24 de junio del 2020.
AUAD-05-20-0011 (633)

ASUNTO: Advertencia sobre los criterios técnicos que fundamentan la intención de construir tercer nivel en "Paso a Desnivel Guadalupe".

Para el proyecto "Paso a Desnivel Guadalupe", específicamente en lo concerniente a la recomendación de modificar el alcance del proyecto con la incorporación de un tercer nivel en el sentido Guadalupe-San José, esta Auditoría procedió a revisar los antecedentes en los cuales la Administración basó el cambio en el proyecto.

Figura 2. Tránsito Promedio Diario histórico RN 39 Sección 19105 Estación 184
 Fuente: Página web MOPT

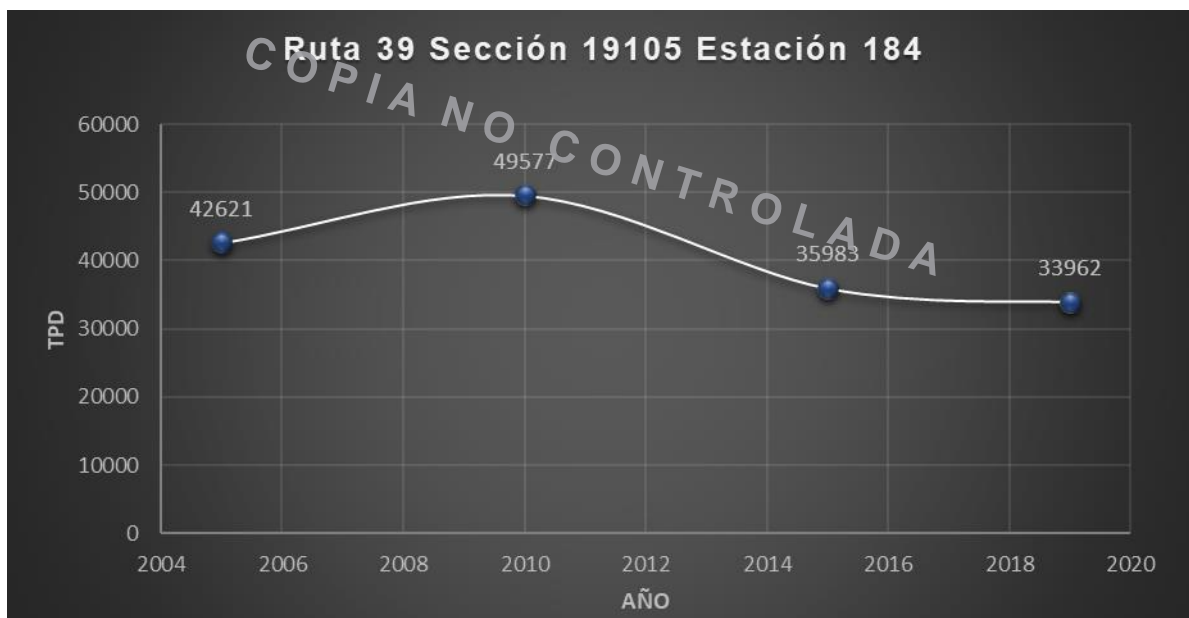
En la ruta nacional 39, estación 184, para el año 2010 el valor de Tránsito Promedio Diario fue de 49577, mientras que, para el año 2019, el valor de TPD fue de 33962. Para calcular la reducción porcentual del TPD del 2019 respecto al TPD del 2010 se utilizó la siguiente fórmula:

$$100\% - ((33962/49577) \times 100)\% = 31,5\%$$

Por lo tanto, el TPD del 2019 es aproximadamente un 31,5% inferior al TPD del 2010, con lo que se demuestra un comportamiento hacia la baja en el flujo vehicular en la ruta 39, estación 184.

Figura 3. Tránsito Promedio Diario histórico RN 218 Sección 19064 Estación 161
 Fuente: Anuarios de Información de Tránsito del MOPT

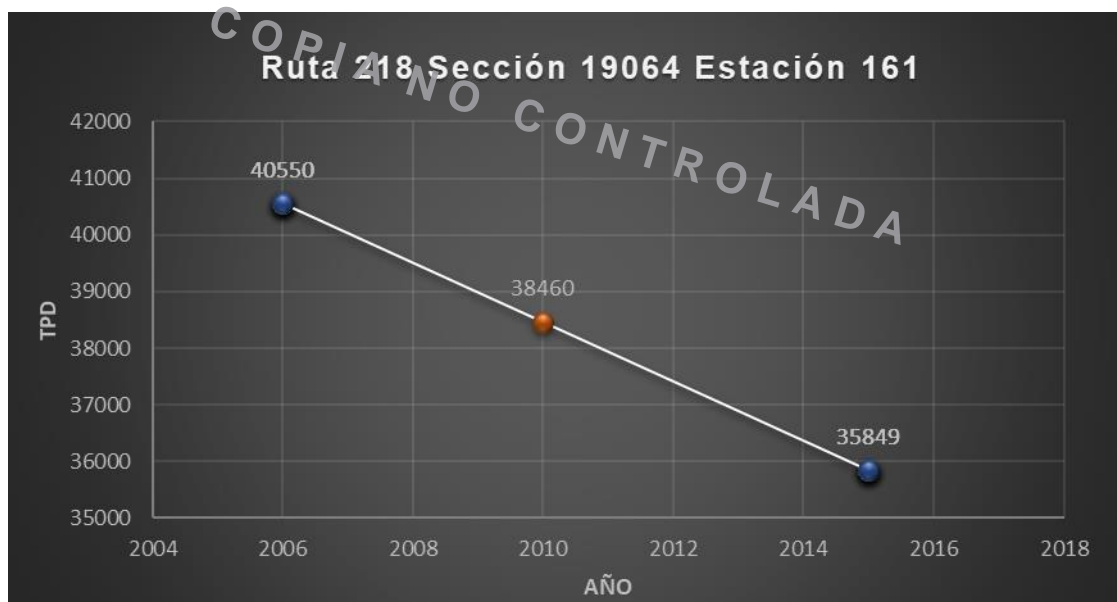
De acuerdo con el gráfico anterior, se interpoló un TPD de 38460 para el año 2010. Este dato se utilizó para encontrar la reducción porcentual del TPD del 2015 (35849) respecto al TPD del 2010, por medio de la siguiente fórmula:

$$100\% - ((35849/38460) \times 100)\% = 6,789\%$$

De esta forma, el TPD del 2015 es aproximadamente un 6,8% inferior al TPD del 2010, con lo que se demuestra un comportamiento hacia la baja en el flujo vehicular de la ruta nacional 218 estación 161.

Figura 4. Proyecciones y valores históricos TPD Ruta 39 (paso inferior).

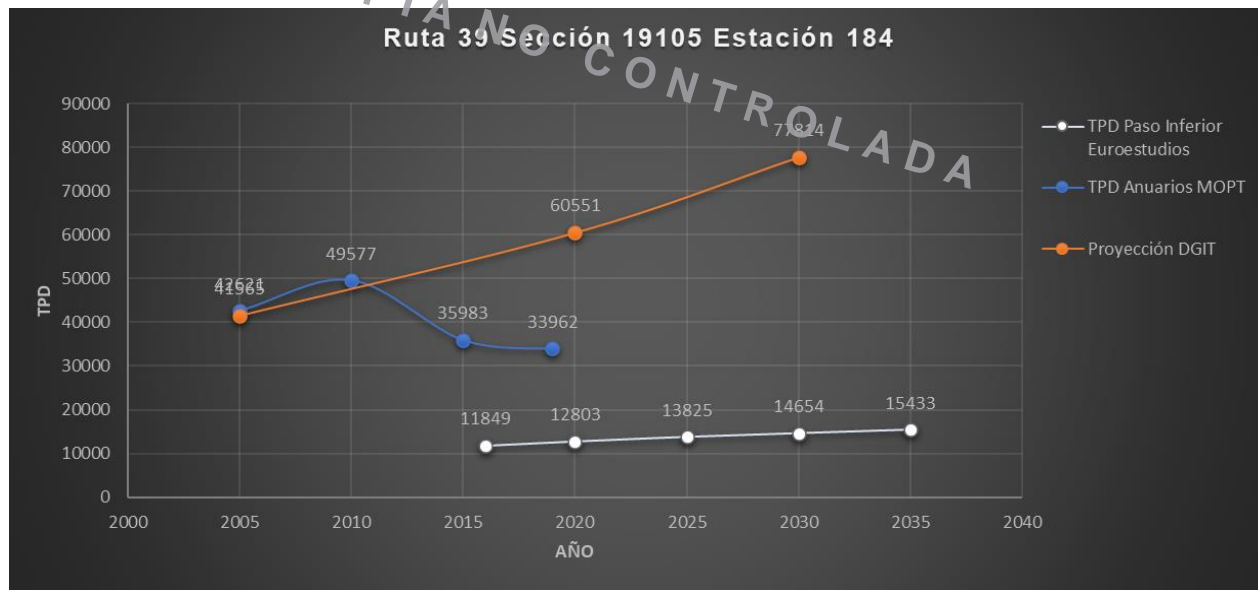
Con el fin de comparar las estimaciones de los flujos vehiculares proyectados por la DGIT, con los datos de TPD más recientes y las proyecciones que realizó Euroestudios, se tomó los datos de las tablas: 2,3,4 y 5, éstos se graficaron según ruta nacional 39 y 218 como se muestra a continuación:

En los gráficos anteriores se logra observar una diferencia significativa entre los valores proyectados por Euroestudios para el año 2020 y, las estimaciones de los valores proyectados por la DGIT para el mismo año. No se omite manifestar que, el estudio de Euroestudios presenta los valores de flujos vehiculares más recientes de la intersección a los que tuvo acceso esta Auditoría.
